**泊発電所3号炉
標準応答スペクトルを考慮した
地震動評価について**

**令和4年4月26日
北海道電力株式会社**

令和4年1月14日審査会合における指摘事項

標準応答スペクトルを考慮した地震動評価に用いる地下構造モデル

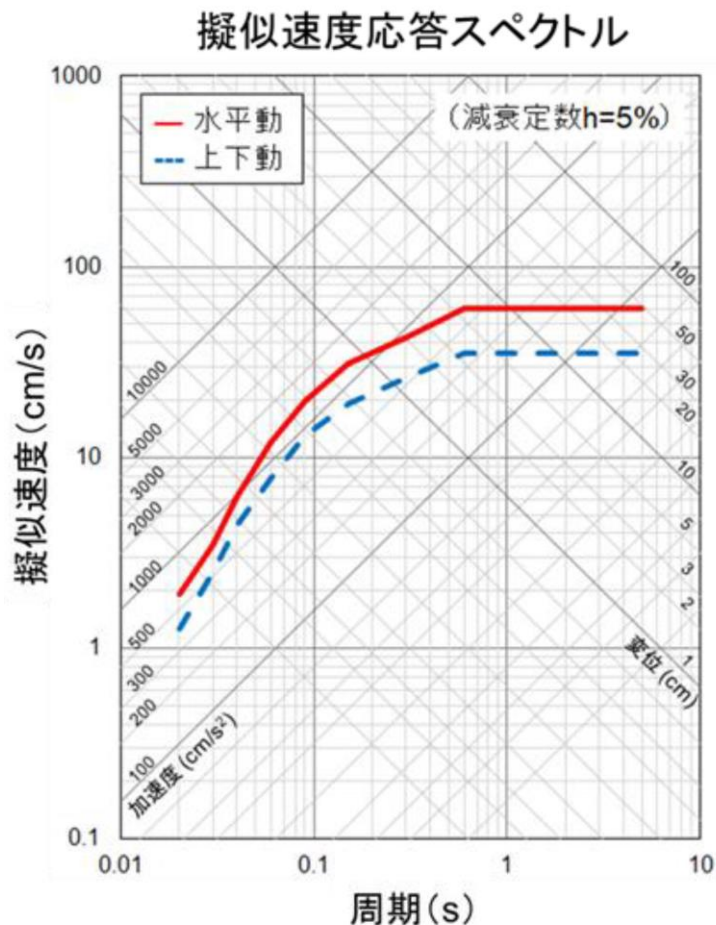
No.	指摘事項	回答方針	ページ
1	標準応答スペクトルを考慮した地震動評価にあたり、既往の地下構造モデルとは異なるモデルを用いることの妥当性が示されていない。 また、新たな地下構造モデルを設定するにあたり、減衰定数を大きく見直すことの妥当性が示されていない。	○標準応答スペクトルを考慮した地震動評価にあたり、現状の観測記録等の限られたデータでは、地下構造モデルを見直すことの妥当性を示すことが難しいことから、既往の地下構造モデルを用いて評価を実施した。	8～9
2	乱数位相を用いた模擬地震波の振幅包絡線の設定において、主要動の継続時間を適切に設定するため、Noda et al. (2002) の手法に用いる地震規模について少なくともM7.0以上とすること。	○乱数位相を用いた模擬地震波の振幅包絡線の設定において、Noda et al. (2002) の手法に用いる地震規模をM7.0として、適切な模擬地震波を作成した。	12～14
3	観測位相を用いた模擬地震波の検討において、敷地で得られた観測記録だけでなく、敷地周辺の観測記録を整理し、標準応答スペクトルを考慮した地震動評価に反映する必要性について検討すること。	○敷地周辺の観測点における観測記録を収集した結果、特異な形状の波形はないことを確認した。また、乱数位相と観測位相を用いた模擬地震波の解放基盤表面における応答スペクトルおよび加速度時刻歴波形を比較した結果も踏まえ、乱数位相を用いた模擬地震波を標準応答スペクトルを考慮した地震動として採用した。	16～42

○既往の地下構造モデルにおける減衰定数は、大きな裕度を持って設定されていると考えられる(参考資料4.2参照)ものの、現状の観測記録等の限られたデータでは、地下構造モデルを見直すことの妥当性を示すことが難しいことから、安全側の評価となる既往の地下構造モデルを用いて標準応答スペクトルを考慮した地震動評価を実施する。

- 既往の地下構造モデルは、地震基盤を標高-2000m, 解放基盤表面を標高0mとしている。
- 標準応答スペクトルを考慮した地震動評価を実施するにあたって、既往の地下構造モデルに対して、地震基盤相当面を設定する。
- 実用発電用原子炉及びその附属施設の位置、構造及び設備の基準に関する規則の解釈 別記2 第4条第5項第三号②において、地震基盤相当面は、せん断波速度 $V_s=2200\text{m/s}$ 以上の地層と定義されていることを踏まえて、標高-990m層上面を地震基盤相当面と設定する。
